改善箇所説明図

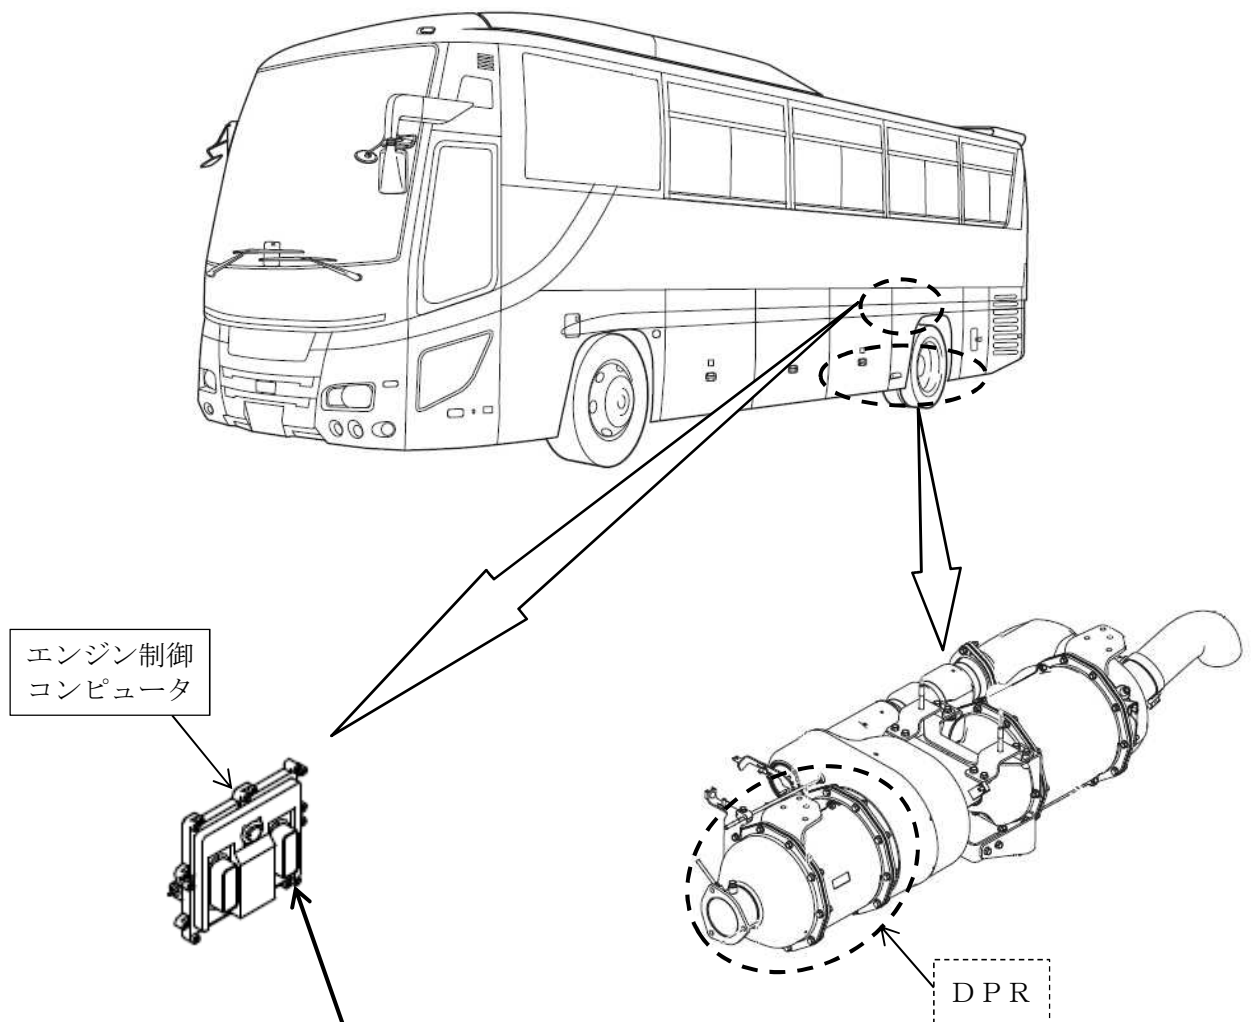
基準不適合発生箇所

大型バスにおいて、エンジン制御コンピュータのプログラムが不適切なため、加速時に一酸化炭素の排出量が保安基準の基準値を超える。さらに、黒煙排出量が増加することがあり、そのため、DPR（ディーゼル微粒子除去装置）にPM（粒子状物質）が詰まりエンジン警告灯が点灯し、DPRが損傷するおそれがある。

全車両、エンジン制御コンピュータのプログラムを書き換えるとともに、DPR（ディーゼル微粒子除去装置）を点検し、損傷している場合は新品に交換する。

識別：改善済車両にはネームプレートに白色ペイントを塗布する。
